Høyringsuttale til planendring for Illvatn pumpekraftverk i Luster kommune

Oppsummert administrativt innspel frå Vestland fylkeskommune

Figur 1: kartutsnitt som viser turrute til Sota Sæter med kartlag som viser registrert friluftsområde og Breheimen nasjonalpark.

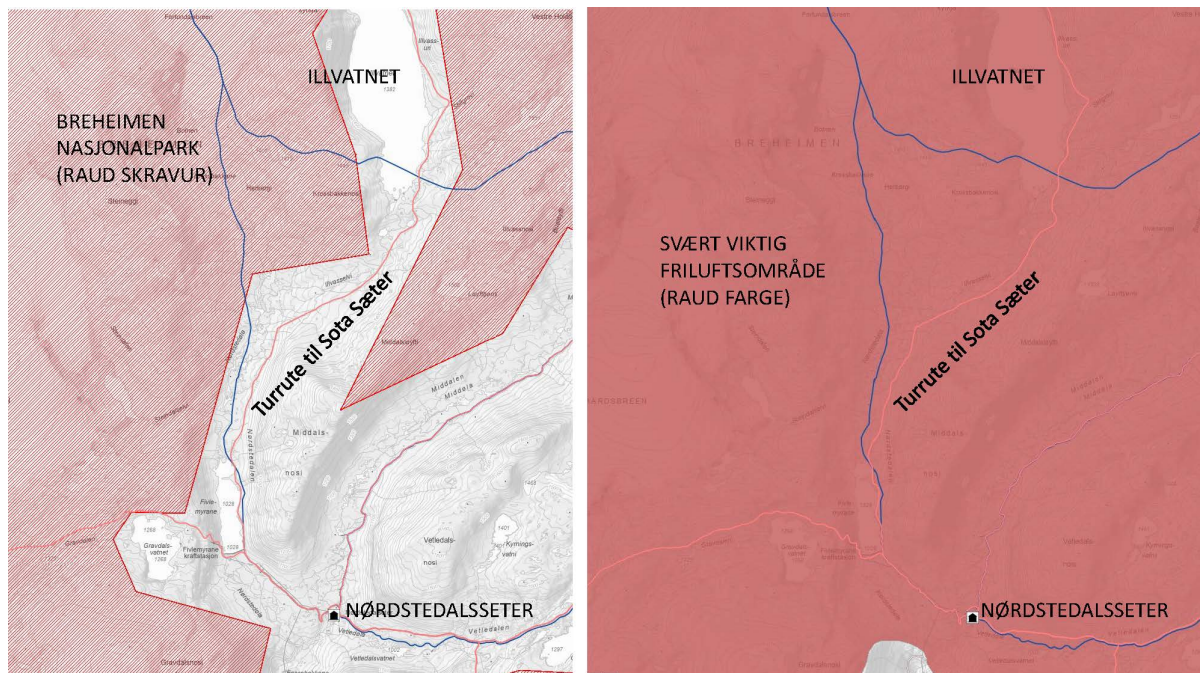
Illvatnet og Nørdstedalen ligg inne i eit område som er kartlagt som svært viktig friluftsområde (Breheimen), etter Miljødirektoratet sin rettleiar M98 – 2013. Dette er eit stort turområde utan tilrettelegging med store opplevingskvalitetar, som det er viktig å ikkje bygge ned. Det er fleire nasjonale turruter i området, med merka sti mellom Sota Sæter og Nørdstedalsseter som den sentrale i samanheng med planendringar for Illvatnet. Denne ruta går langs austsida av Illvatnet, og det som i dag framstår som eit samanhengande urørt område, inn i kjerneområdet av Breheimen nasjonalpark. Sjølv Illvatnet ligg utanfor nasjonalparken, men geografisk heng området saman og landskapsopplevingane her er noko av det som gir området stor verdi. Det er også merka stiar til m.a. Arentzbu, Trulsbu og Sognefjellet.

På grunnlag av det ovanneemde må ein sjå området i ein større samanheng. Når ein legg saman kartlegging for friluftsliv, utbreiing av villreinområde, nærleik til nasjonalparken, naturmangfald og landskapskvalitetar, bør ein vere svært varsam med inngrep i dette området.

Vi meiner at ein med bakgrunn i landskapsoppleving bør unngå auka deponering i terrenget i eit slik område. Sjølv om deponia vil gro til etter nokre år, er det eit landskapsinngrep som forstyrrar landskapsopplevinga, og som truleg påverke dei sårbare økosystema i høgjellet. Det vil i tillegg verke negativt på turopplevinga langs den merka stien mellom Sota Sæter og Nørdestedalseter, som er ei nasjonal turrute. Vi stiller spørsmålsteikn til om kunnskapsgrunnlaget for naturmangfald er vurdert godt nok, eller om det er naudsynt med grundigare kartlegging.

Eventuelle omleggingar av stiar i anleggsperiode må skje i samråd med brukarane, t.d. lokalt turlag, DNT nasjonalt og Luster kommune. Det er viktig at landskapet i størst mogleg grad blir tilbakeført til opphavelig tilstand, og at eventuelle skader på veg, sti, bruer, klopper og skilt må reparerast til same, ev. forbetra tilstand samanlikna med før anleggsarbeidet.
